Stažení a výměna: GRIGRI 2

Týká se GRIGRI 2 (D14 2O, D14 2G, D14 2B)
s prvními pěti číslicemi sériového čísla od 10326 do 11136

Obr. 1

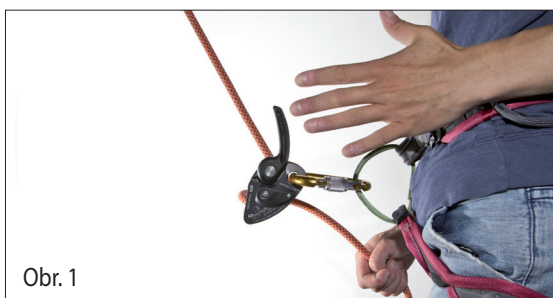
Petzl odhalil, že nadměrné zatažení za páčku v otevřené poloze GRIGRI 2 způsobí vnitřní poškození takové, že páčka GRIGRI 2 může zůstat zaseknutá v otevřené poloze.

Když je páčka zaseknuta v otevřené poloze, je vyřazena asistovaná blokovácí funkce. Takto poškozené GRIGRI 2 bude fungovat podobně jako manuální jistící prostředek (např. kyblík).

Při používání poškozeného GRIGRI 2 se zaseknutou páčkou v pozici viz. obr. 1, znásobí vyřazení blokovácí funkce nebezpečí nekontrolovaného sestupu.

GRIGRI 2 s poškozenou páčkou musí být ihned vyřazeno z používání.

- od sériového čísla 11137 zvýšit mechanickou odolnost a pevnost páčky všech dalších GRIGRI 2
 - stáhnout z oběhu všechny GRIGRI 2 s prvními pěti číslicemi sériového čísla od 10326 do 11136 a vyměnit je za nové GRIGRI 2
- Petzl uhradí veškeré náklady spojené s touto výměnou.
Původní verze GRIGRI (D14) se tato výměna netýká!!!!!!!!!!!!!!
